**FORNACI CALCE GRIGOLIN  
STABILIMENTO DI PONTE DELLA PRIULA  
(SUSEGANA - TV)**

**Modifiche impiantistiche e gestionali**

**Integrazioni richieste dagli Enti**

Rev.	Data	Oggetto	File	Redatto	Verificato	Approvato
00	12.10.2018	Revisione	Mod_Imp-Gest_Integ_Enti_2018-10	ER	PV	GC

Figura 2-1. Architettura del sistema – componenti hardware e loro collegamenti – SME 1, SME 1M e SME 12

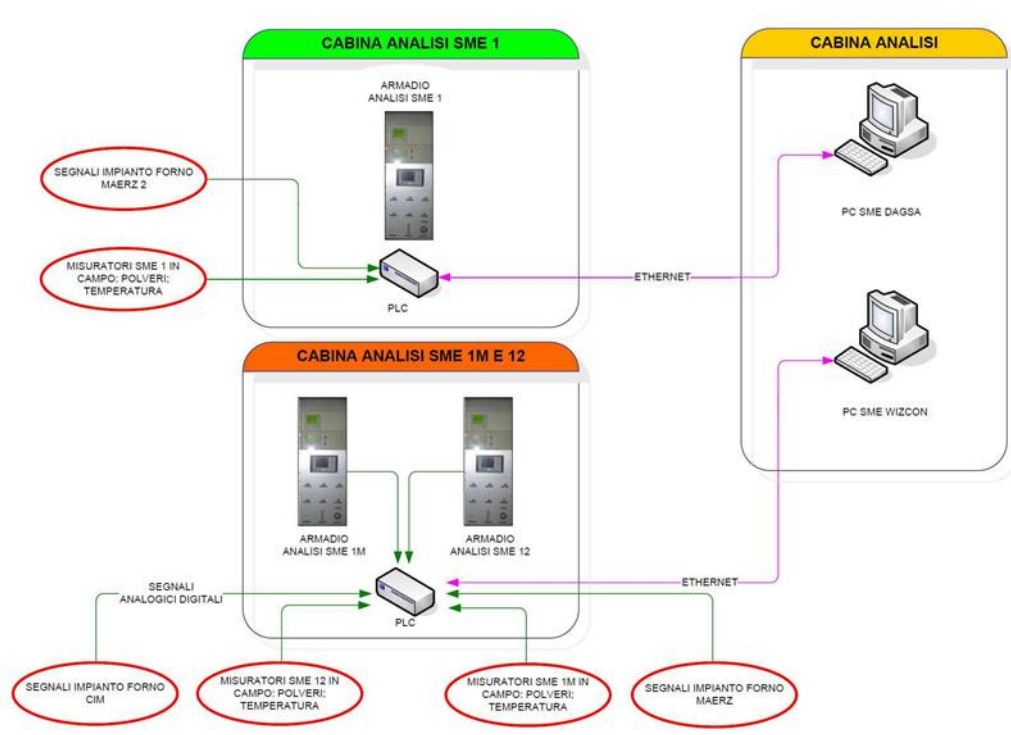
*Chiarire nel dettaglio le caratteristiche di funzionalità della connessione tra SME e sistema di dosatura del combustibile nei forni (nuovo applicativo ABACO).*

Il nuovo sistema di dosatura, gestirà tramite PLC il dosaggio in continuo del combustibile lungo il ciclo.

Abbiamo quindi a disposizione i seguenti valori:

- a) Valore del set point combustibile per ciascun ciclo
- b) Il tempo di combustion
- c) Il flusso real time del combustibile lungo il ciclo
- d) Il valore finale di combustibile effettivamente dato

Il valore d) sarà implementato nel sistema esistente, rappresentato nella seguente figura.

Figura 2-2. Emissioni di polveri dei camini 5, 7, 15A, FM2 e FM7

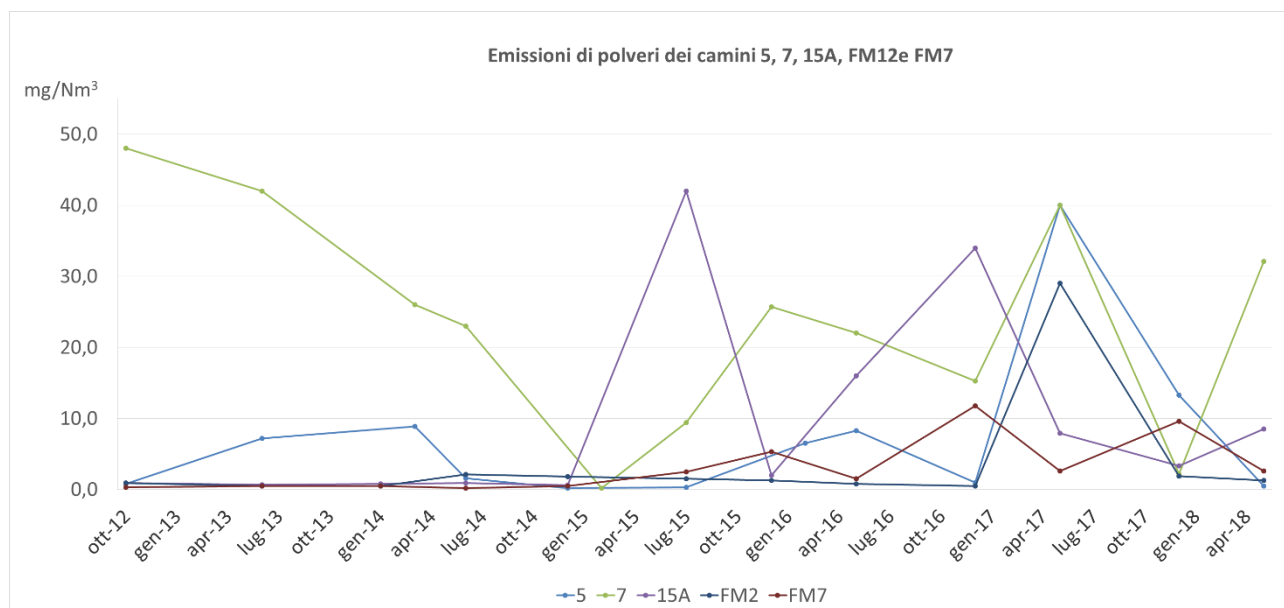
Con riferimento a quanto indicato dalla ditta nelle BAT allegate all'istanza di VIA + AIA presentata in data 12.10.2017, ed al PMC pervenuto in data 31.05.2018, i punti di emissione nn. 5-7-15A-FM7-FM2, collegati ad alcune fasi di lavorazione a freddo della calce, attualmente non sono sempre in grado di garantire valori di emissione delle polveri inferiori a 10 mg/m<sup>3</sup>. Il livello di emissione associato alle BAT per il parametro polveri, per operazioni diverse rispetto alla cottura in forno, è di 10 mg/m<sup>3</sup>. Si chiede pertanto alla ditta di predisporre un progetto per revisionare o sostituire i filtri a maniche dei suddetti punti di emissione, al fine di garantire il rispetto del suddetto valore limite di emissione. La documentazione trasmessa dovrà indicare i parametri di dimensionamento dei filtri in funzione della portata trattata, ed un cronoprogramma di realizzazione degli interventi.

Nel seguente grafico si riportano gli andamenti delle concentrazioni di polveri dei camini 5, 7, 15A, FM2 e FM7 da ottobre 2012 a maggio 2018. Si osserva un andamento variabile, dovuto a periodiche variazioni di efficienza dei sistemi di abbattimento. A seguito degli interventi di manutenzione già eseguiti, le concentrazioni di polveri sono inferiori a 10 mg/Nm<sup>3</sup> per i camini in questione, tranne per il camino 7, che nel primo semestre del 2018 presentava concentrazioni dell'ordine dei 30 mg/Nm<sup>3</sup>. Attualmente sono in corso operazioni di manutenzione del filtro di tale camino.

La Società prevede controlli di efficienza ed eventuali operazioni di manutenzione con frequenza bimestrale.
